INSTALACJA KANALIZACJI – RZUT PIĘTRA – RYSUNEK ZAMIENNY
SKALA 1:100

SAN-PROJ		"SAN-PROJ" Usługi Projektowe	
TEMAT: Rozbudowa i przebudowa istniejącego budynku handlowo-usługowego o ganek i taras wraz ze zmianą sposobu użytkowania budynku handlowo-usługowego na budynek kultury, nauki i oświaty – Dom Ludowy wraz z przebudową wewnętrznych instalacji wod.-kan., c.o., gazowej i elektrycznej, przebudowa przyłącza wodociągowego oraz sieci gazowej, budowa przyłącza kanalizacji sanitarnej w m. Wola Baranowska		ADRES OBIEKTU: DZIAŁKA NR 662 POŁOŻONA W MIEJSCOWOŚCI WOLA BARANOWSKA gm. BARANÓW SANDOMIERSKI	
TREŚĆ RYSUNKU: INSTALACJA KANALIZACJI – RZUT PIĘTRA – RYSUNEK ZAMIENNY		imię i nazwisko specj. nr upr. podpis	
PROJEKTOWAŁ: mgr inż. Marek Kosior		UAN/III/7342/12/98	
OPRACOWAŁ: inż. Paulina Gurak		sanit.	
STADIUM	PT	DATA	05-2024
BRANŻA	sanitarna	SKALA	1:100

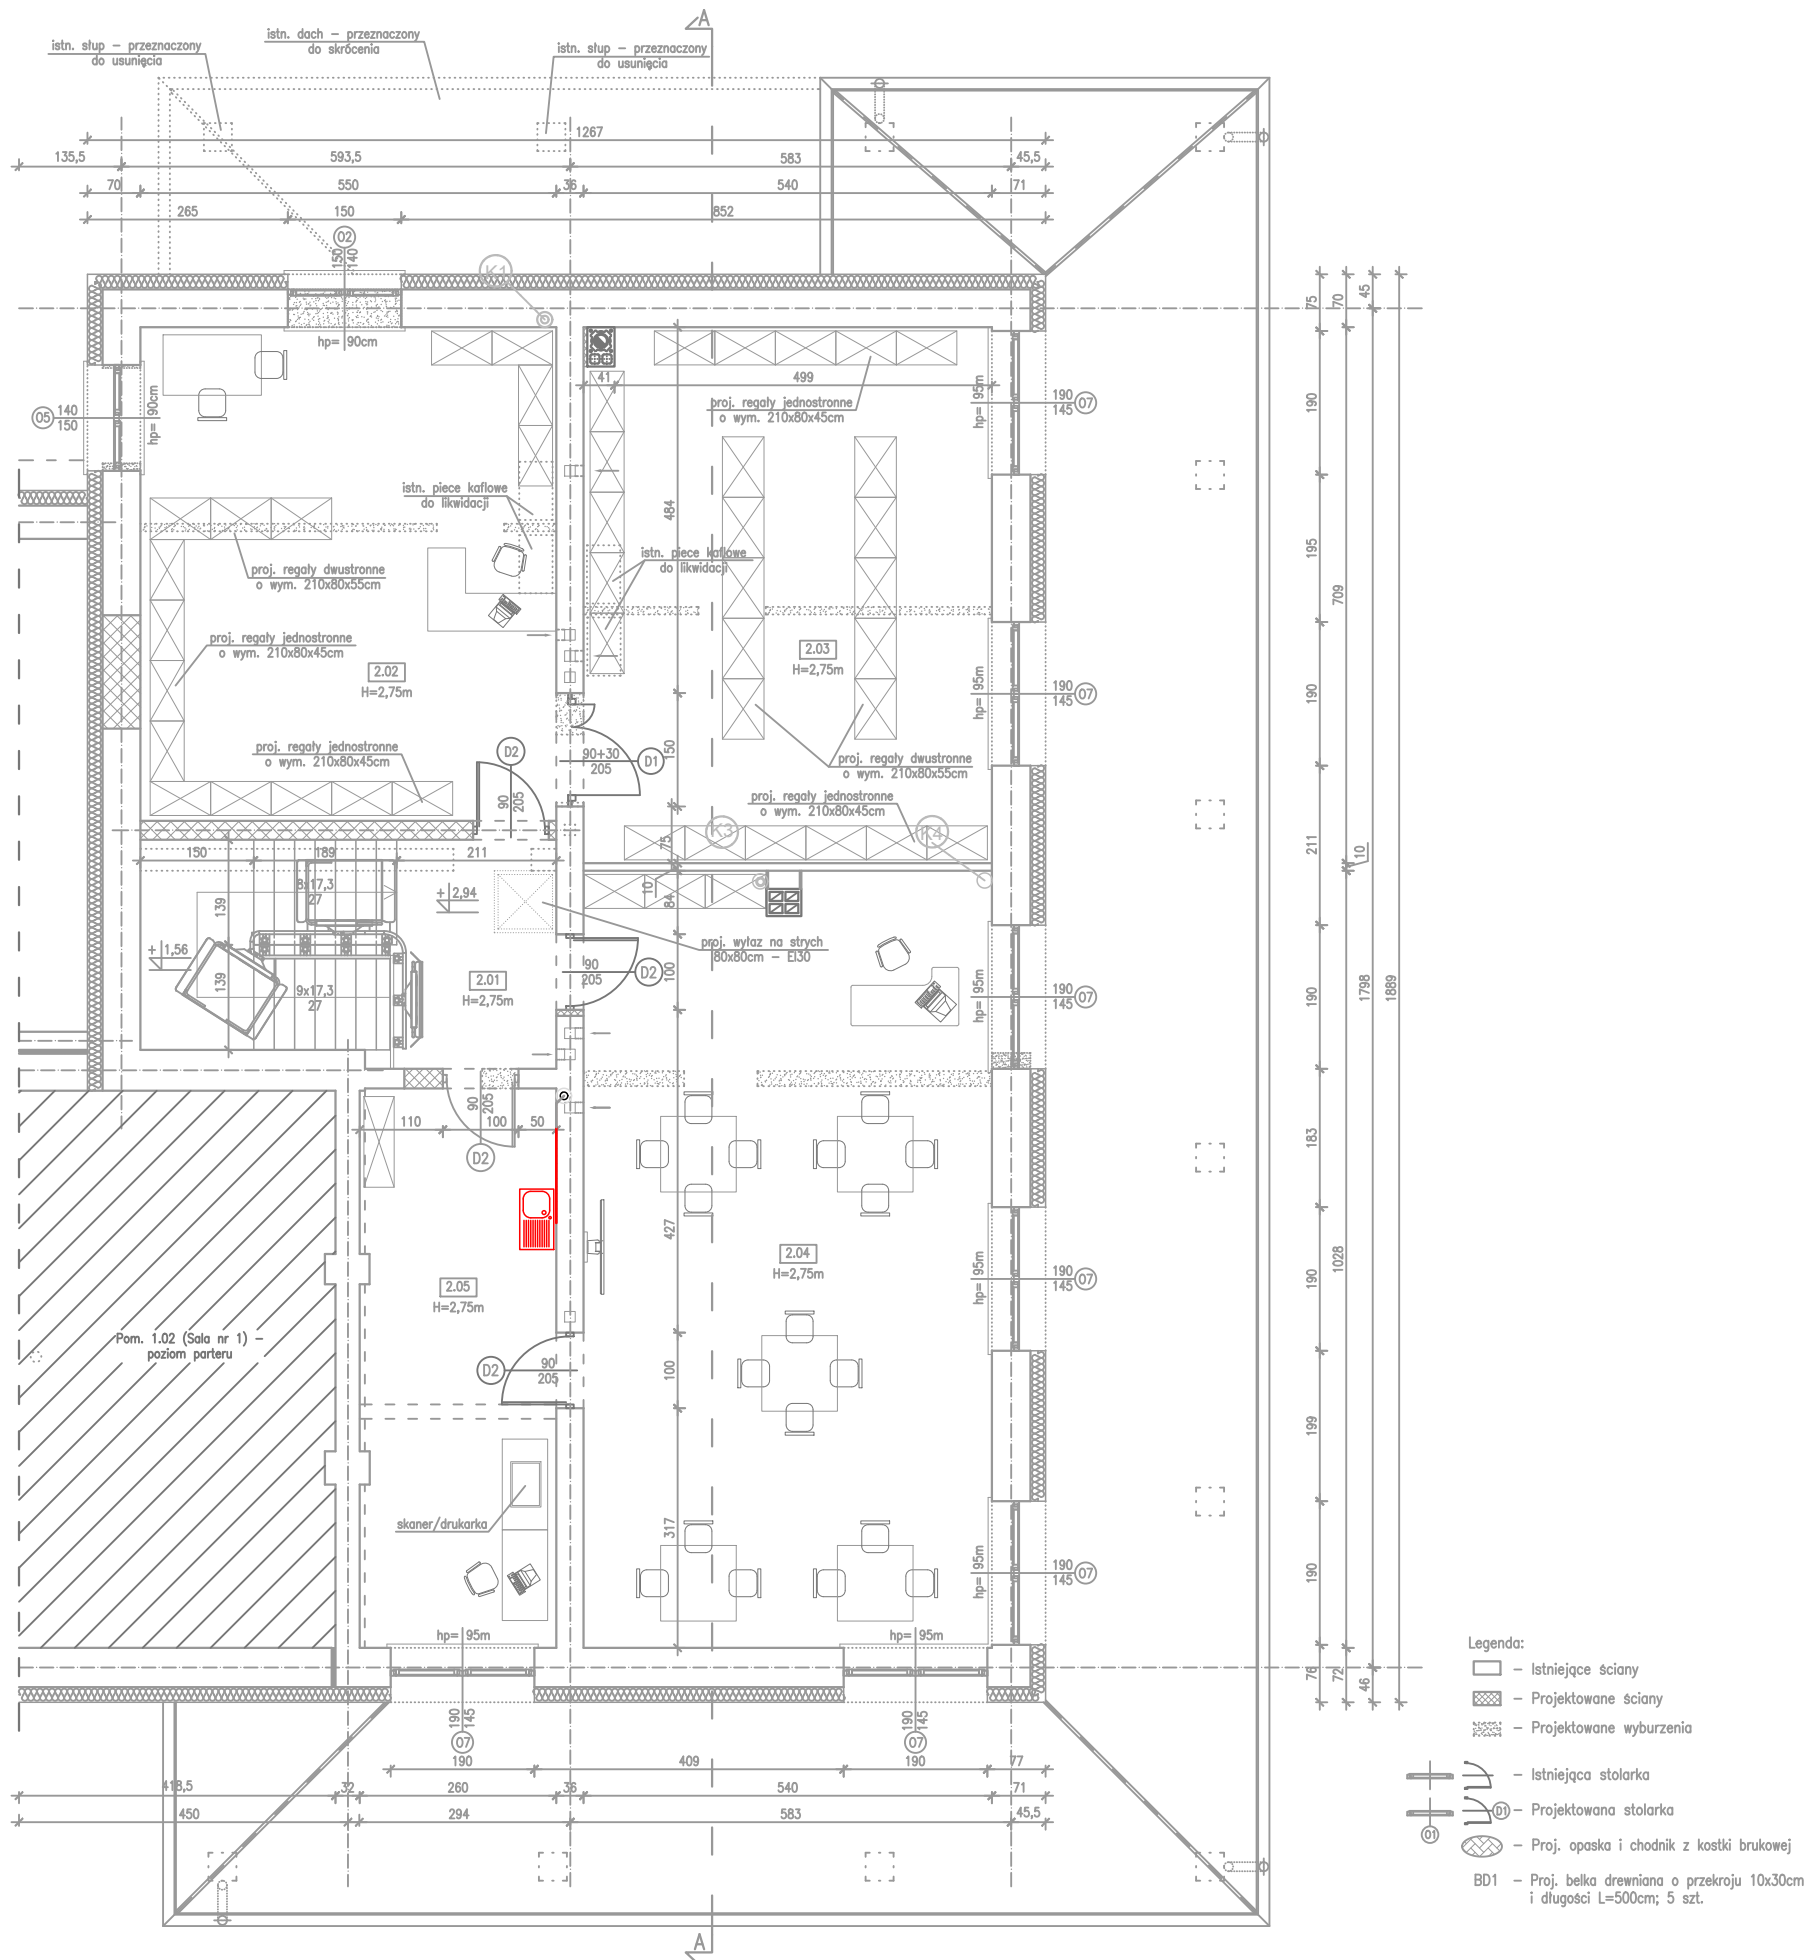
UWAGA:
ZMIANY NANIESIONE KOLOREM CZERWONYM
KWALIFIKUJE SIĘ JAKO NIEODSTĘPUJĄCE W SPOSÓB
ISTOTNY OD ZATWIERDZONEGO PROJEKTU
BUDOWLANEGO I POZWOLENIA NA BUDOWĘ
